資料 2	令和元年 12 月 17 日
日本原燃株式会社

六ヶ所再処 理 施 設 に お け る  
新 規 制 基 準 に 対 す る 適 合 性

安全冷却水系冷却塔の設置位置の変更

### 第320回審査会合（令和元年12月10日）におけるご指摘の内容

図 安全冷却水系冷却塔 A 全体配管ルート

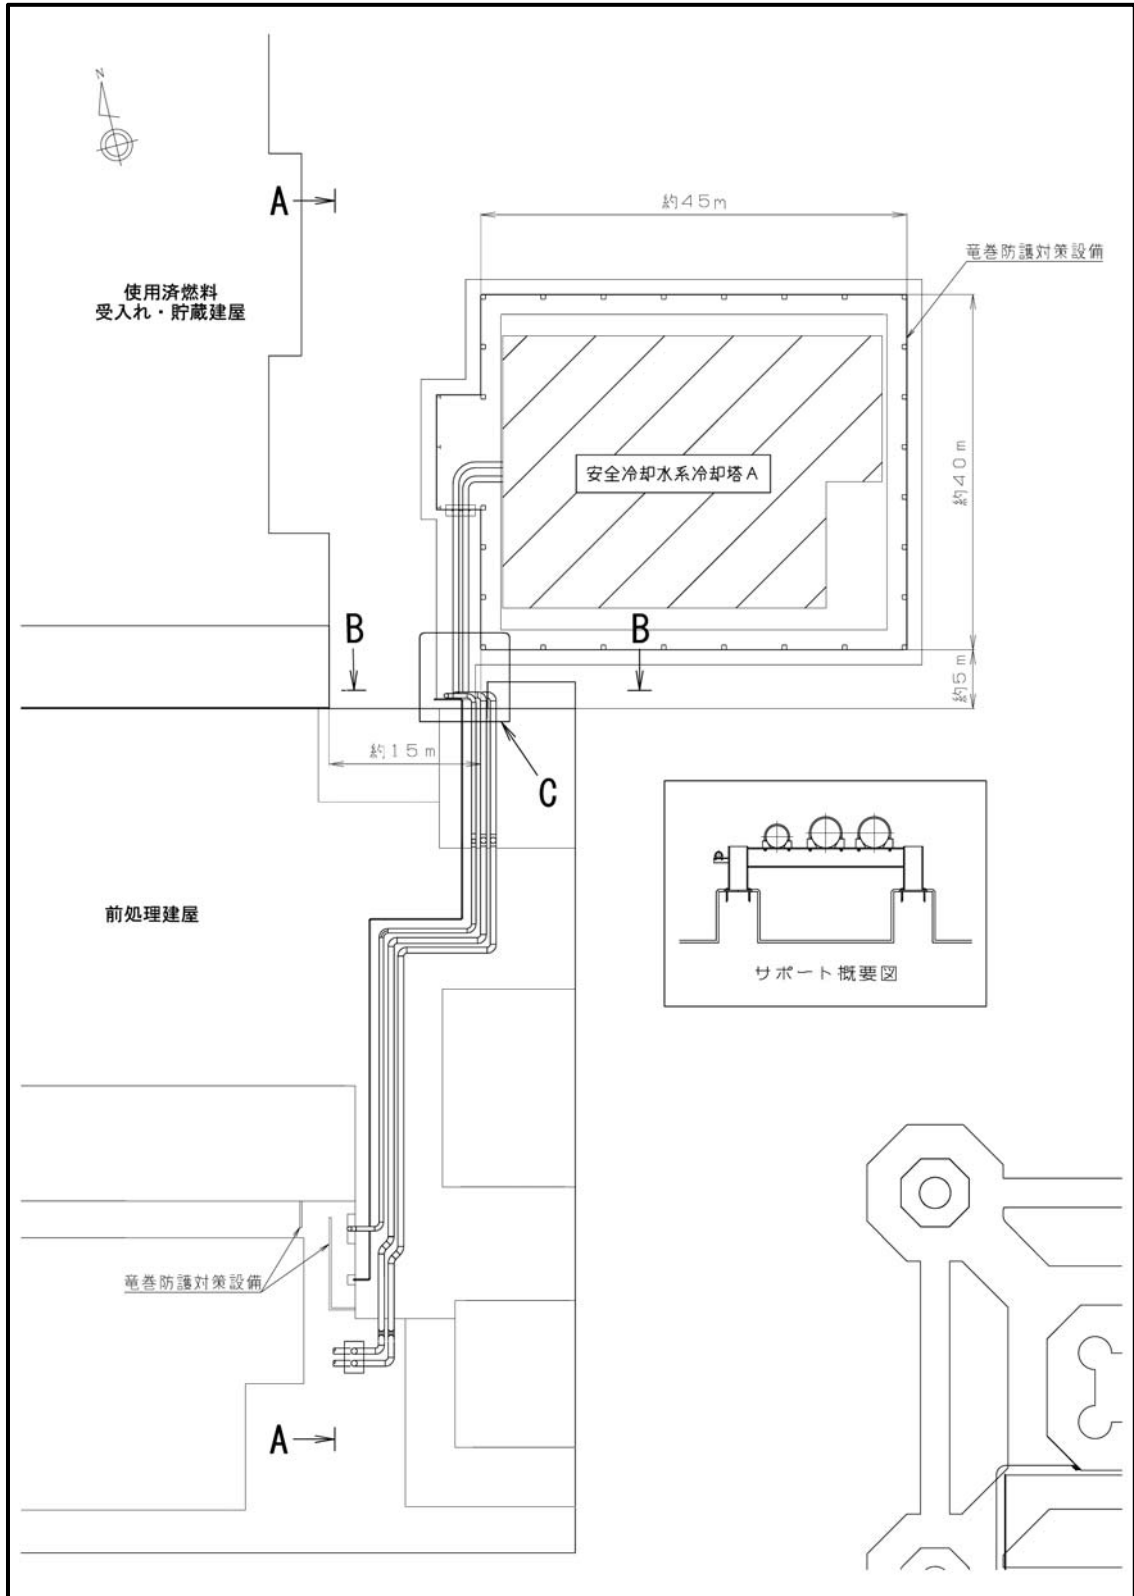
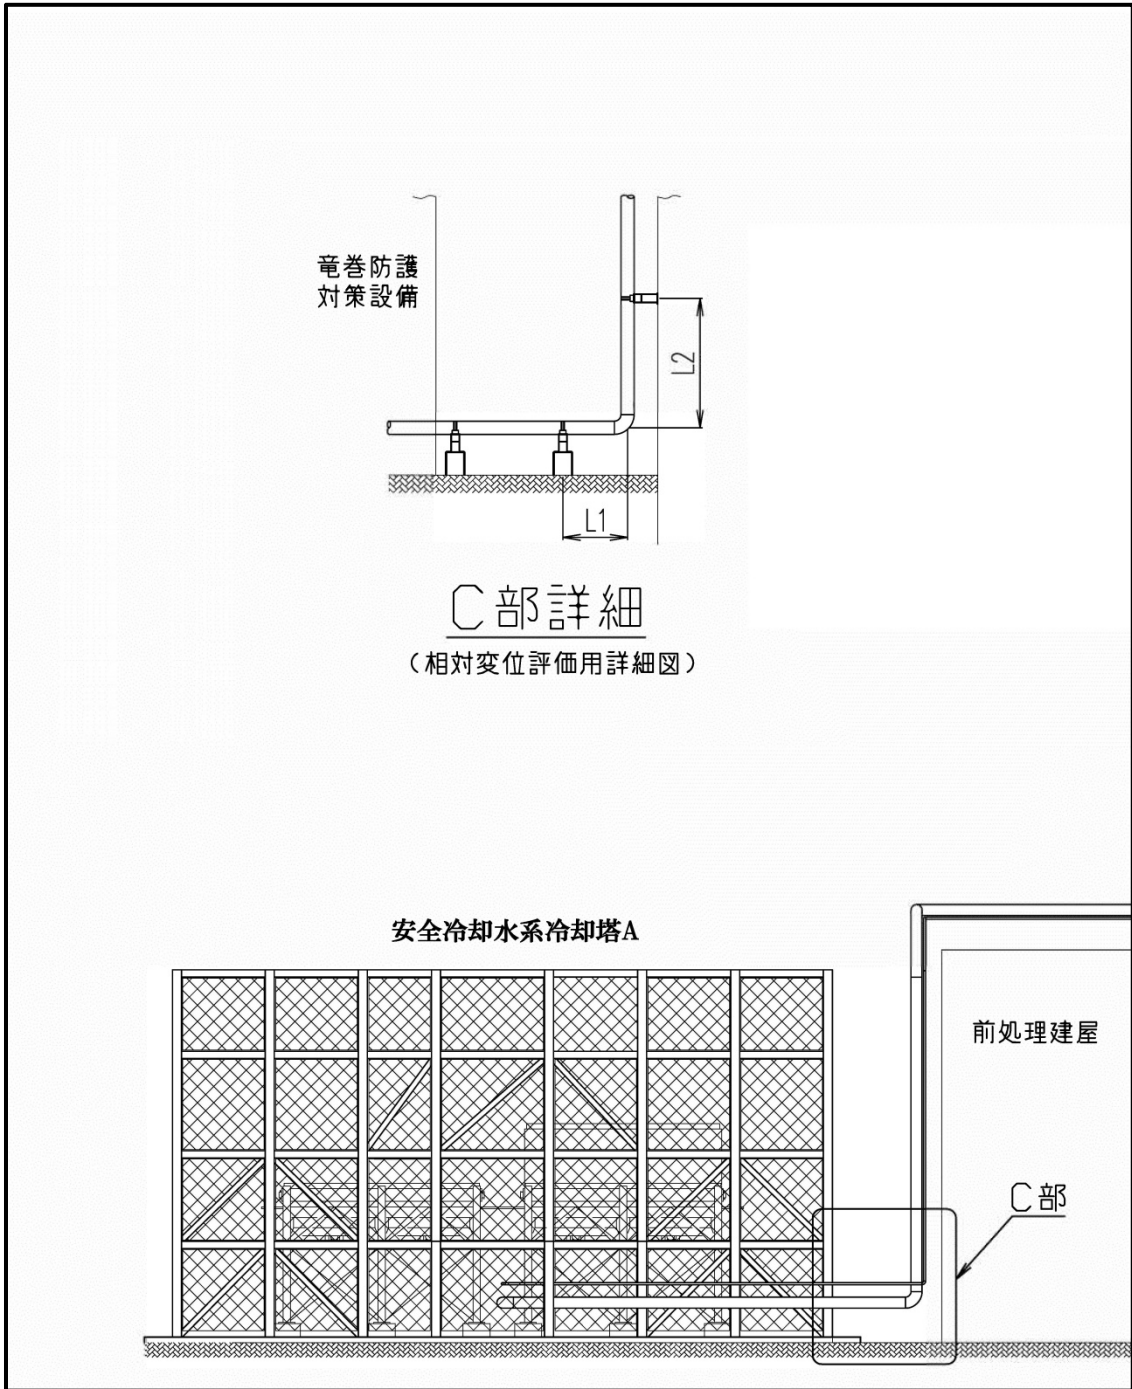
冷却塔基本設計において冷却塔の配置を検討するにあたり、相対変位を考慮したことについて説明すること。

冷却塔相対変位に対する設計方針および検討結果について以下に示す。

建屋・構築物間にわたって設置される配管については、地震時の3方向の相対変位を考慮し、配管ルート、サポート間隔を設計するものとする。

- ・ 相対変位量：水平約20mm，鉛直約4mm

- ・ 一次＋二次応力：約338MPa（許容応力：379MPa）

検討の結果、相対変位に対して、一次応力，二次応力双方の影響を考慮し，支持間隔6～12mの間で設計する。

図 安全冷却水系の概要図（使用済燃料受入れ施設・貯蔵施設からのバックアップ）

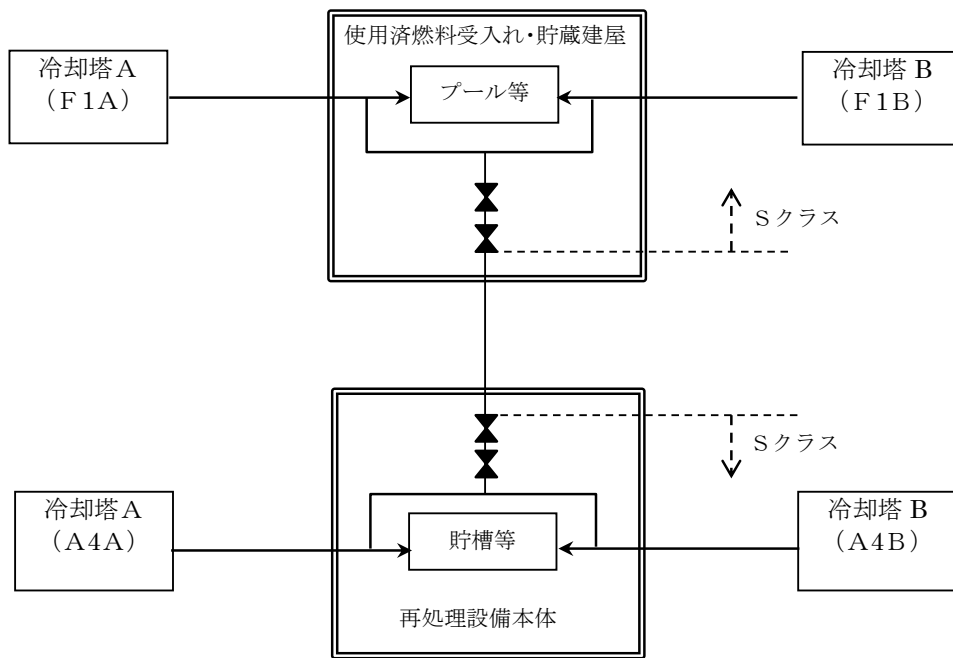
既に設置されている「使用済燃料の受入れ施設及び貯蔵施設用の安全冷却水系」と「再処理設備本体用の安全冷却水系」の接続ラインについて、重大事故対策との関係、安全上重要な設備への影響を説明すること。

再処理施設においては、崩壊熱が高くかつ保有量が多い高レベル廃液の冷却機能が重要である。また、使用済燃料受入れ・貯蔵建屋のプール水も「使用済燃料の受入れ施設及び貯蔵施設用の安全冷却水系」にて冷却しているが、当該施設は、冷却機能が喪失したとしても、高レベル廃液の沸騰時間より時間的な裕度が大きい。

そのため、自主的に、「使用済燃料の受入れ施設及び貯蔵施設用の安全冷却水系」と「再処理設備本体用の安全冷却水系」を接続し、再処理設備本体に「使用済燃料の受入れ施設及び貯蔵施設用の安全冷却水系」から供給できるような系統構成としている。

当該系統については、今回、改めて、重大事故等対策のうち、冷却機能の喪失による蒸発乾固に対処するための対応手順として、自主対策設備に位置づける。

「使用済燃料の受入れ施設及び貯蔵施設用 安全冷却水系」は再処理設備に設置されている「再処理設備本体用の安全冷却水系」に接続されているが、接続ラインには、二重の隔離弁が設置されて系統分離がなされており、「使用済燃料の受入れ施設及び貯蔵施設用の安全冷却水系」及び「再処理設備本体用の安全冷却水系」が相互に悪影響を与えることはない。

また、当該接続ラインの耐震クラスはCクラスであるが、地震等により破損した場合においても、二重の隔離弁で系統隔離されていることから、それぞれの安全冷却水系への悪影響はない。
